OGGETTO: (DPGR53/r/11) – Variante puntuale al PS e al RU in loc. Il Piano – Deposito n. 261/14

COMUNE: Gaiole in Chianti

In merito alla Vs richiesta di integrazioni relativa alla variante urbanistica in oggetto, è stata redatta la seguente nota integrativa di approfondimento:

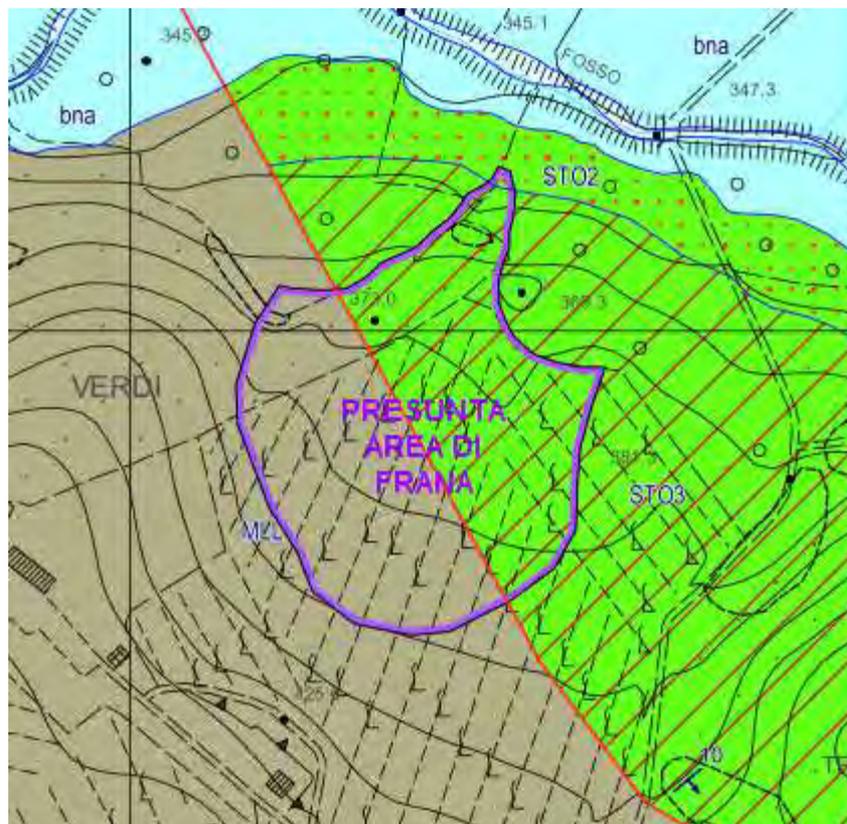
3) Motivare le difformità tra la Carta Geologica presentata e quella della Regione Toscana al "10.000".

Nell'area del capoluogo comunale, in particolare nell'area prossima a Il Piano, è stato condotto un rilevamento geologico di dettaglio (scala 1:2.000) che ha mostrato alcuni errori ed imprecisioni della Carta Geologica in scala 1:10.000 della Regione Toscana. Si è pertanto proceduto ad un aggiornamento della geologia della zona al fine di renderla confidente alla situazione effettivamente esistente così come è risultato dal rilievo in campagna.

Fig.1

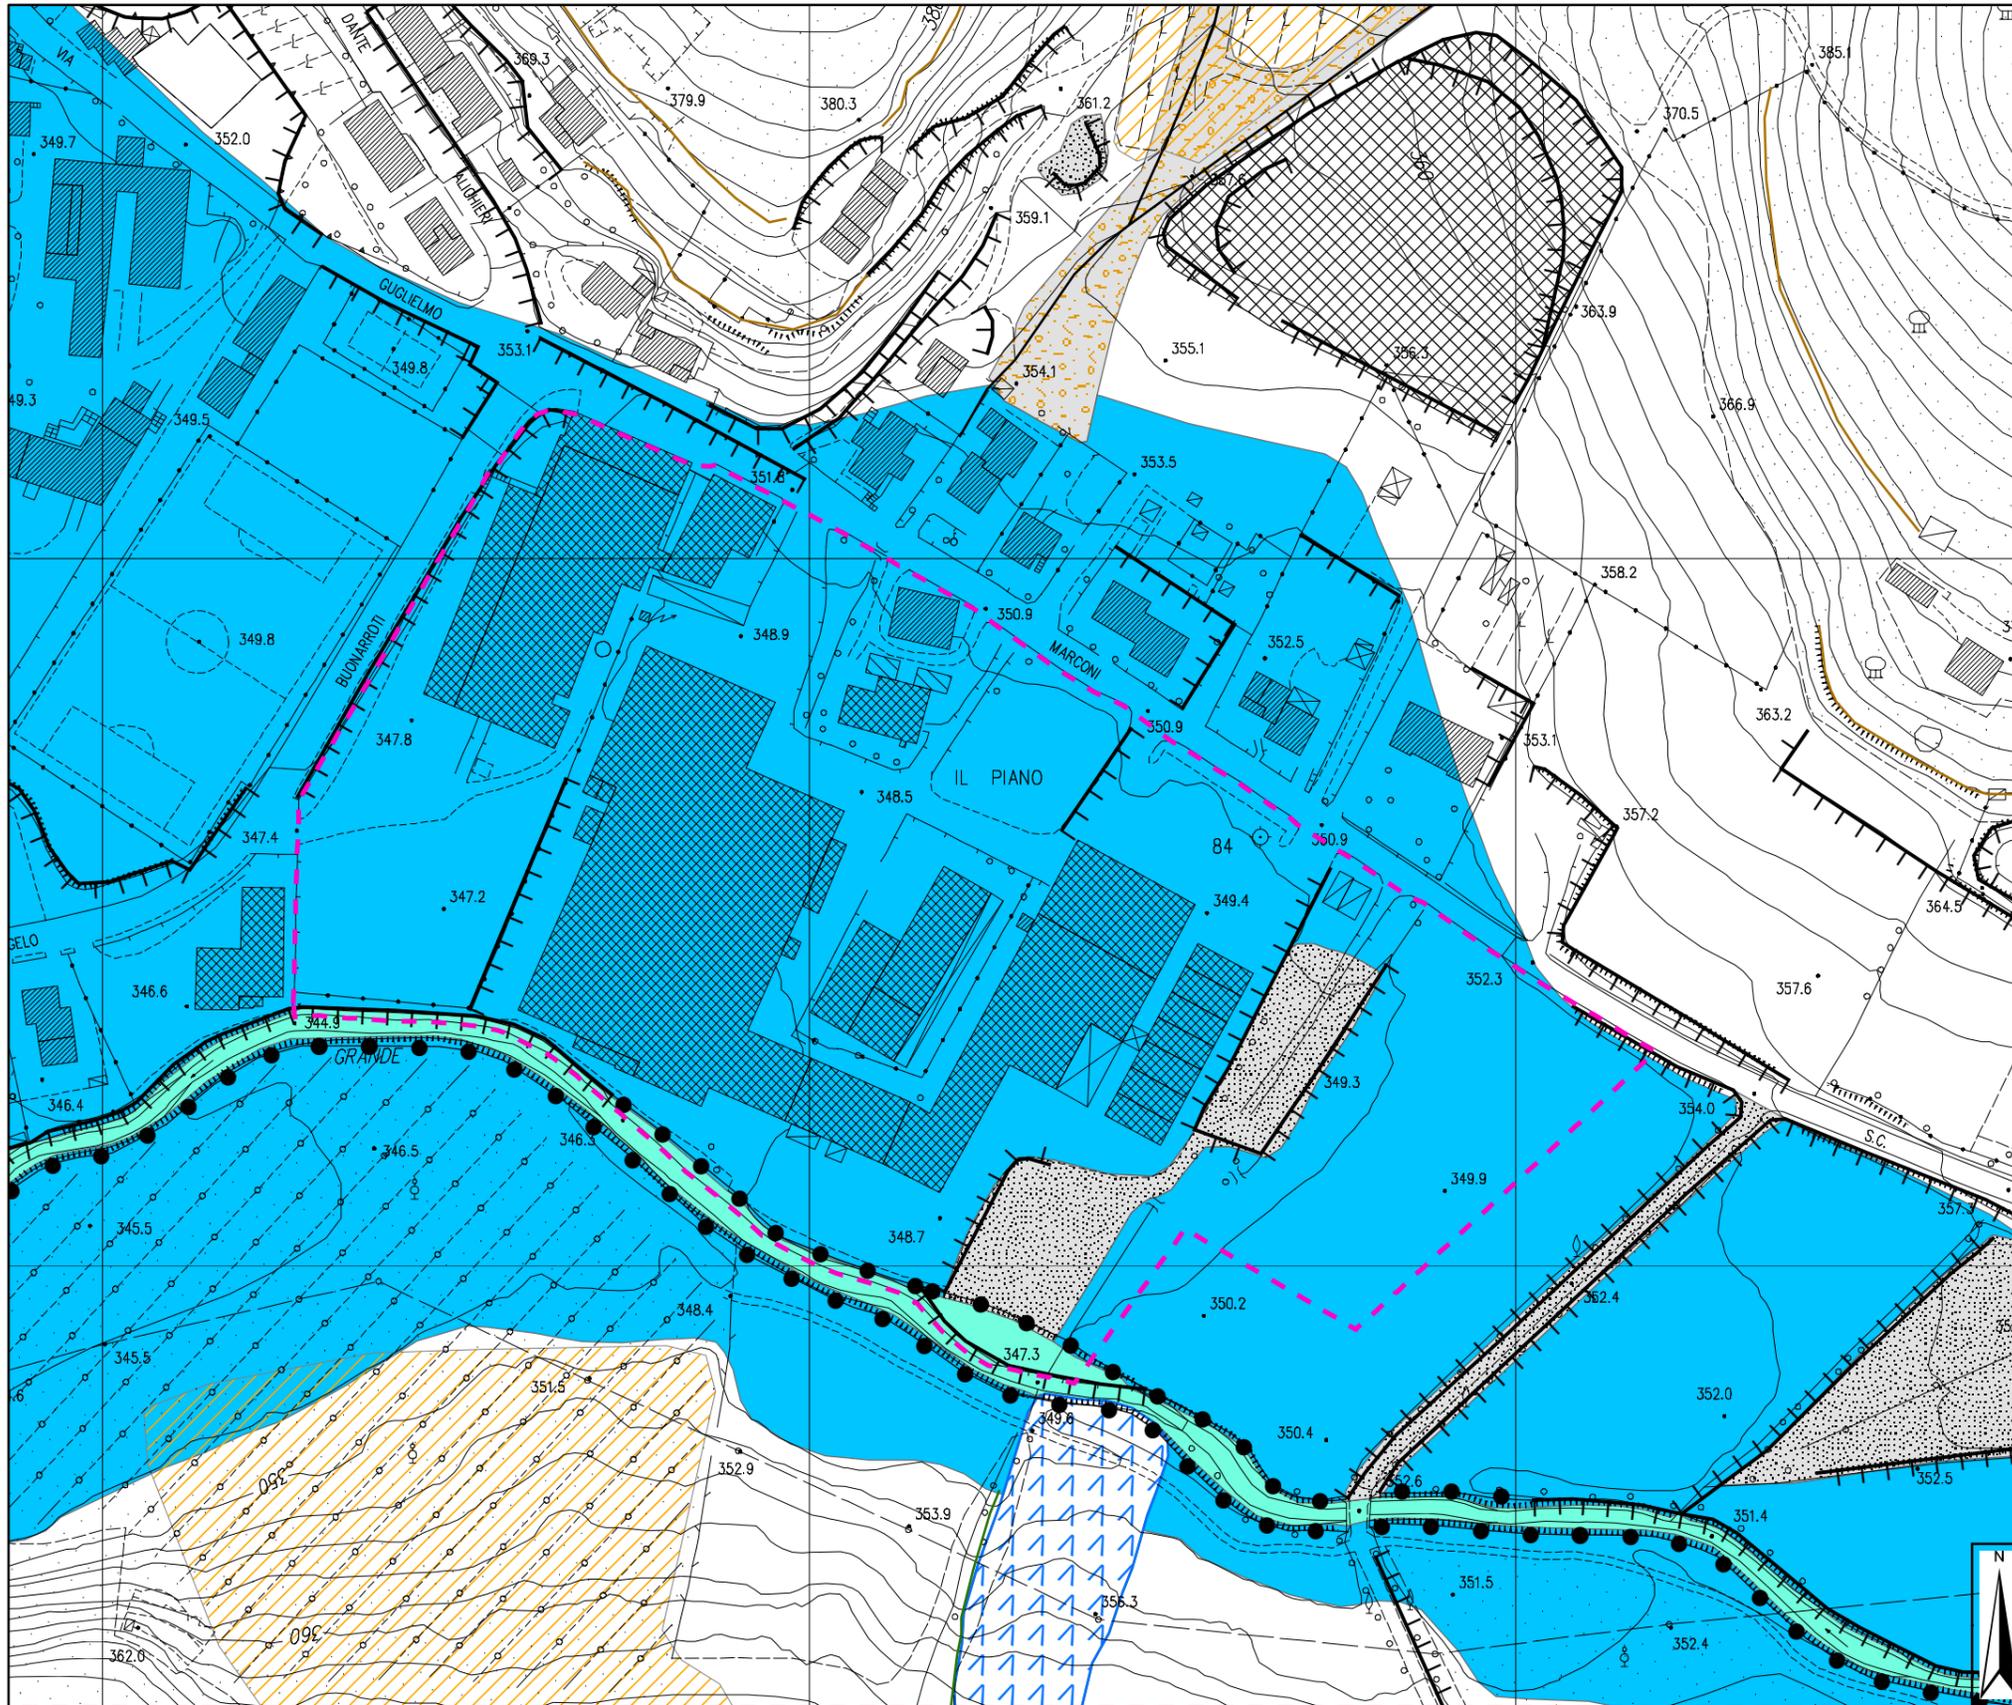
4) La Carta Geomorfologica omette una importante zona di frana, indicata nella "Banca Dati Geologia" della Regione Toscana, che comporta anche la correzione di tutte le cartografie correlate. Manca inoltre l'indicazione dello stato di stabilità delle scarpate indicate.

E' stato realizzato uno studio geologico e geomorfologico di dettaglio sia tramite sopralluogo in campagna, che tramite ortofotocarte e stereoscopia su foto aeree aventi risoluzioni diverse (scala nominale 1:7.500 e 1:33.000). Da tale studio non è emersa la presenza di movimenti franosi né di fenomeni erosivi evidenti nella zona indicata dalla Banca dati Geologia della Regione Toscana. Tale presunta area franosa è anche interessata da un vigneto, sul quale non sono visibili effetti della presenza di un movimento franoso o di erosione anomala e che non ha mai subito modifiche nella sua struttura da più di 3 decenni, come visibile da una comparazione multi temporale delle foto aeree:

La lieve contropendenza presente alla base del vigneto, forse scambiata per l'area di accumulo, è da imputarsi alla situazione geostrutturale locale, che in precedenza non era stata effettivamente rilevata: la presenza di una faglia ha generato la lineazione su cui si è imposta la vallecchia del vigneto, mentre le bancate di calcarenite poste a reggipoggio e presenti nella zona più a valle, essendo maggiormente competenti, formano il lieve gradino che, forse, era stato scambiato per un corpo di frana:

Per quanto riguarda lo stato di attività delle scarpate, è stata redatta una nuova carta geomorfologica dell'area (Fig.1) su cui è visibile che tutte le scarpate evidenziate sono stabili.

Inoltre è stata modificata la disposizione e la tipologia delle scarpate e degli argini relativi al Borro Grande, poiché nel tempo trascorso tra la presentazione della variante e questa risposta alle integrazioni, sono stati realizzati degli interventi di messa in sicurezza dell'alveo, ed è stato ritenuto opportuno riportare la situazione realmente esistente al momento.

Fig.2

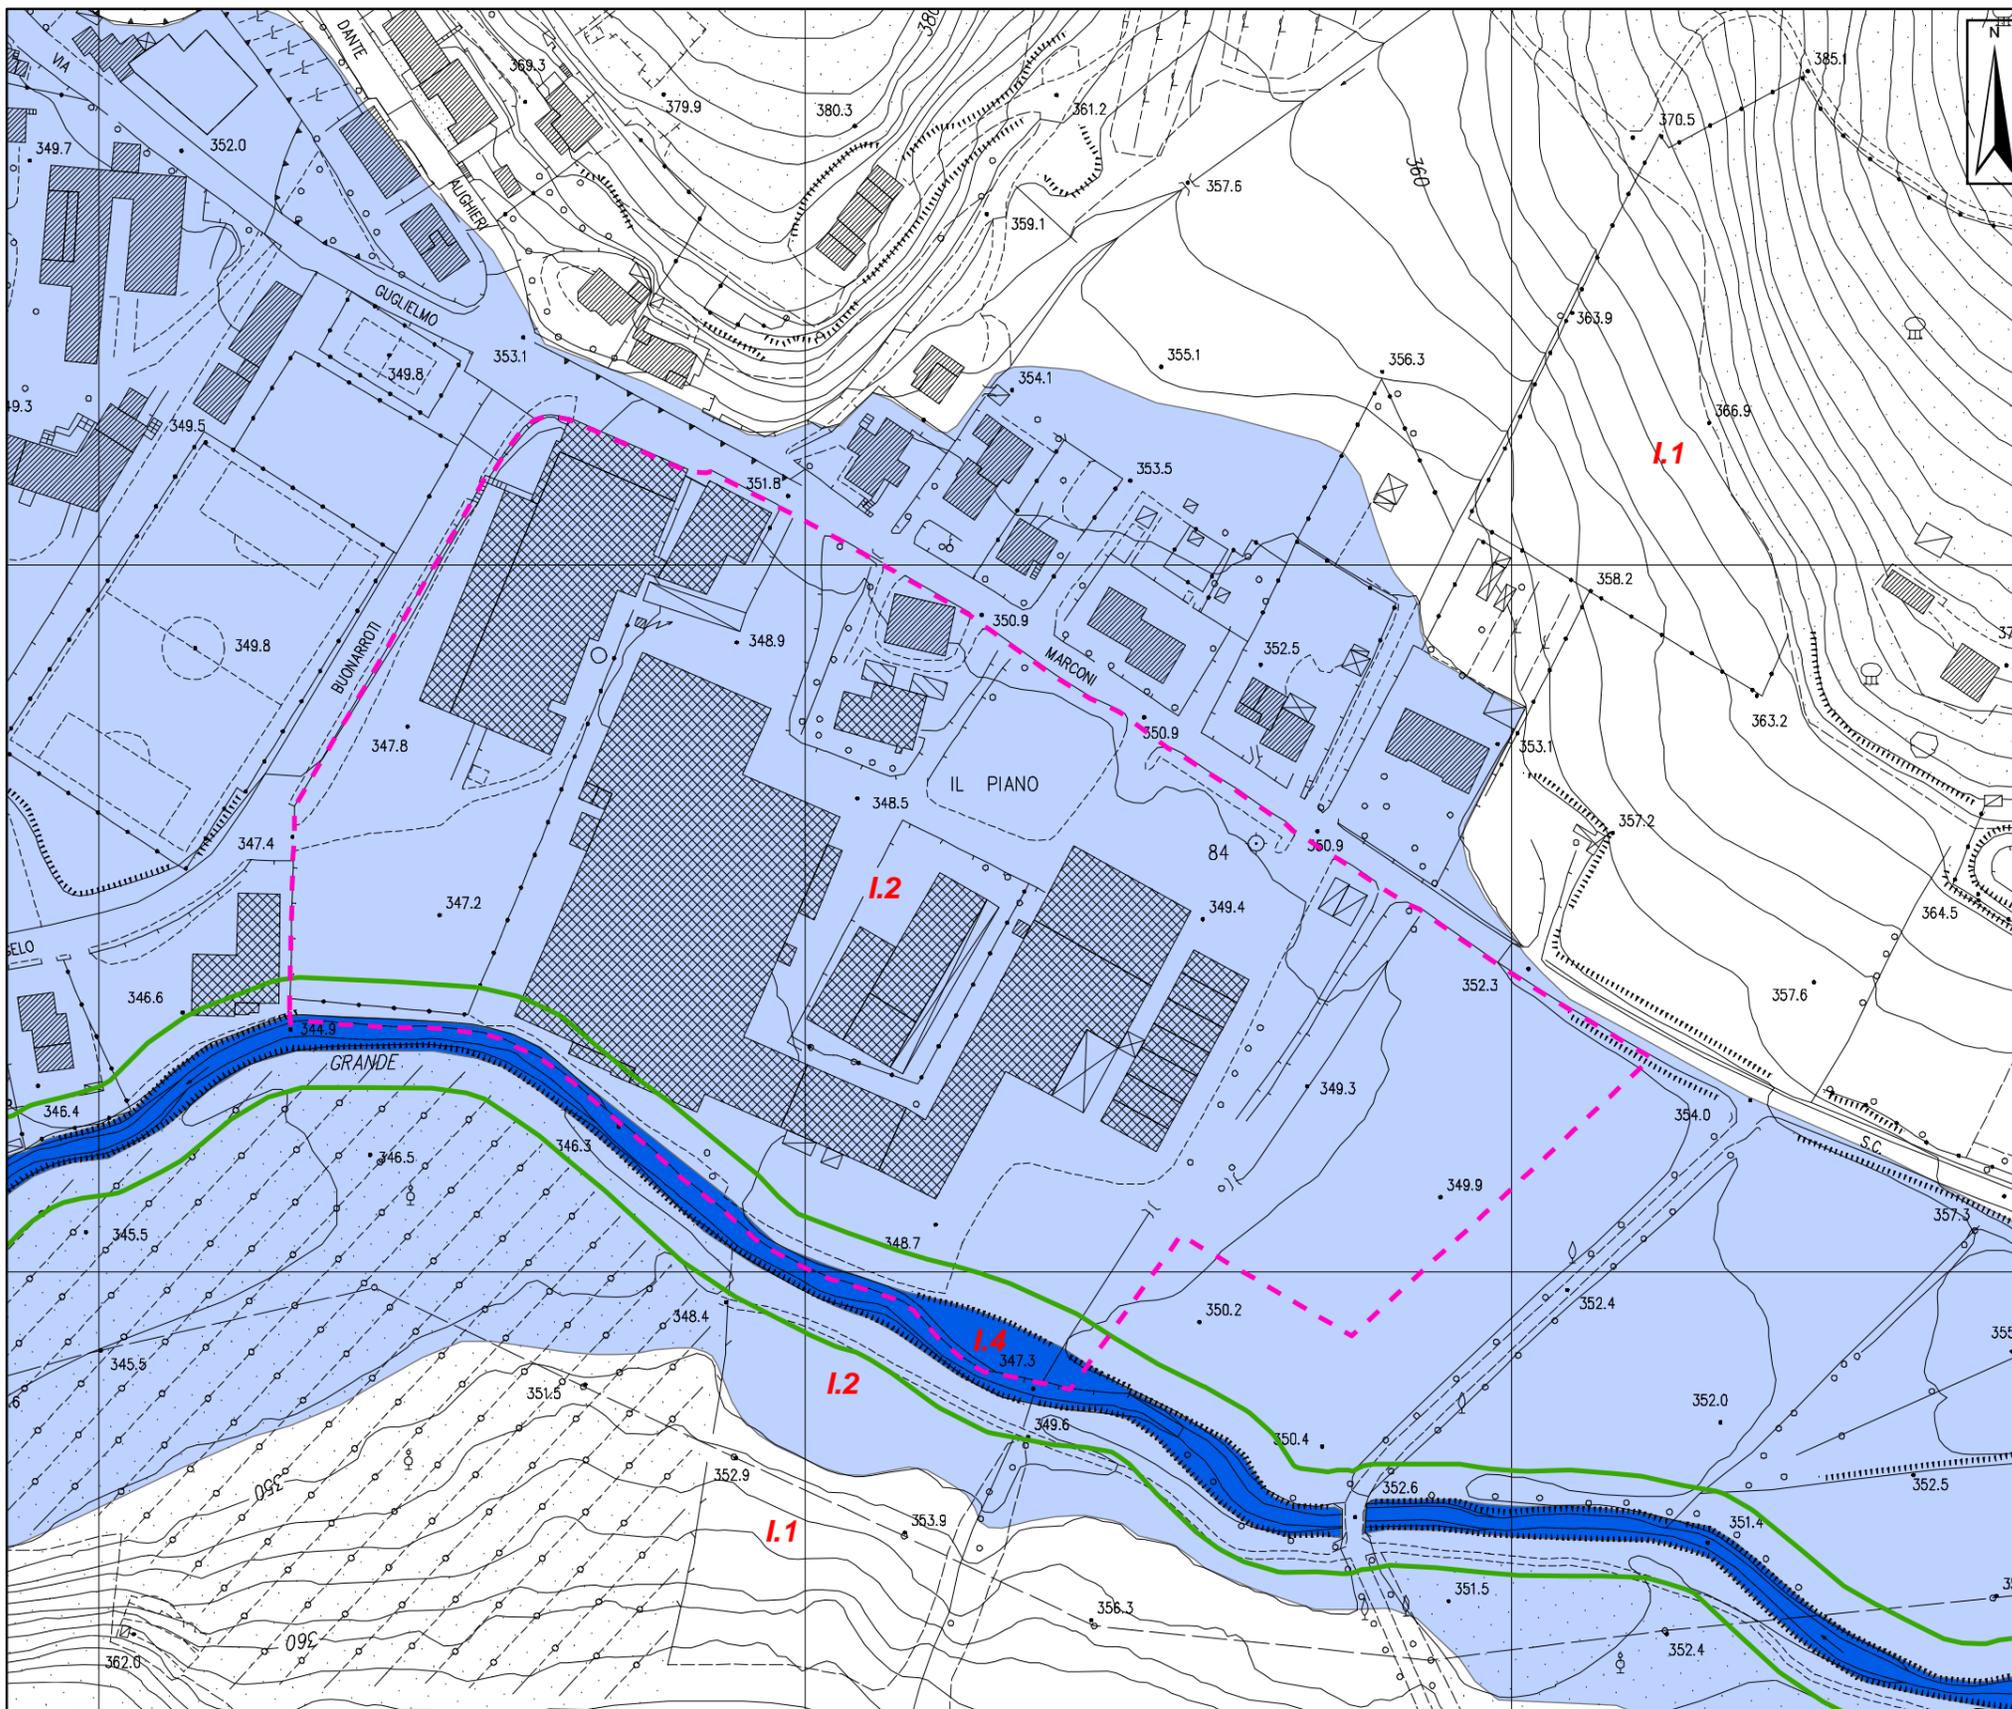
5) La Carta di Pericolosità Idraulica riporta i risultati di uno studio idraulico che non è stato esaminato da questo Ufficio. Si richiede di allegare tale studio (verifica idraulica, livelli di piena, rilievo topografico, condizioni idrauliche al contorno) per la sua valutazione.

8) Dato che il limite dell'area D1 interferisce con l'alveo del Borro Grande, risulta necessario individuare il limite previsto dall'art. 36 del nuovo PIT.

Si allegano il progetto e lo studio idraulico in oggetto, come richiesto.

Inoltre è stata realizzata una nuova carta della pericolosità idraulica (Fig.2) in cui le pericolosità sono state perimetrate sulla base dello stato di progetto degli interventi, poiché tali interventi sono stati completamente realizzati. Si precisa che attualmente gli interventi sono stati realizzati ma non ancora collaudati, tuttavia si è ritenuto privo di senso fare riferimento allo "stato attuale" del progetto, visto che tale condizione morfologica oramai non è più esistente.

Lo studio idraulico mostra chiaramente che allo stato di progetto le piene aventi $T_r=200$ anni risultano integralmente contenute entro l'alveo del Borro Grande.

L'area a pericolosità media I.2 è stata perimetrata utilizzando criteri morfologici a partire dalla CTR 1:2.000.

Nella Carta della pericolosità idraulica (Fig.2) è riportato il limite della "fascia di salvaguardia dei corsi d'acqua" così come definita dall'Art. 36 del PIT e dall'Art. 1 della L.R. 21/2012.
